## 規格變更通知

### WB9Z-CU100 型 通信元件(WB2F 型用)

茲因 WB2F 型用的 WB9Z-CU100 型通信元件部分規格有所變更，特此通知。

WB9Z-CU100 型通信元件 (僅 1 品目)

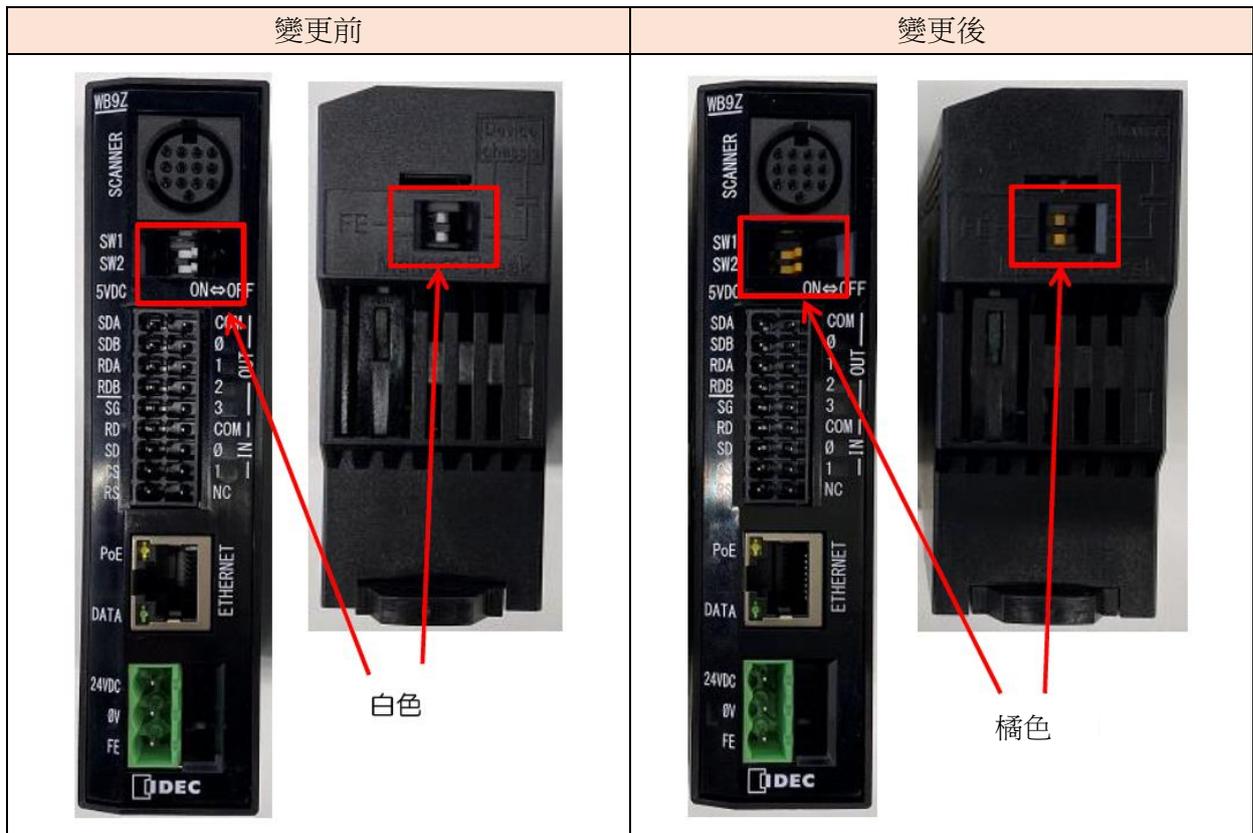
通信協定：追加對應 EtherNet/IP(轉接器)、CC-Link Field Basic(子局)。

因為零件供應商的停止供應 DIP 開關，因此變更操作部的 DIP 開關的形狀及顏色。變更如下：
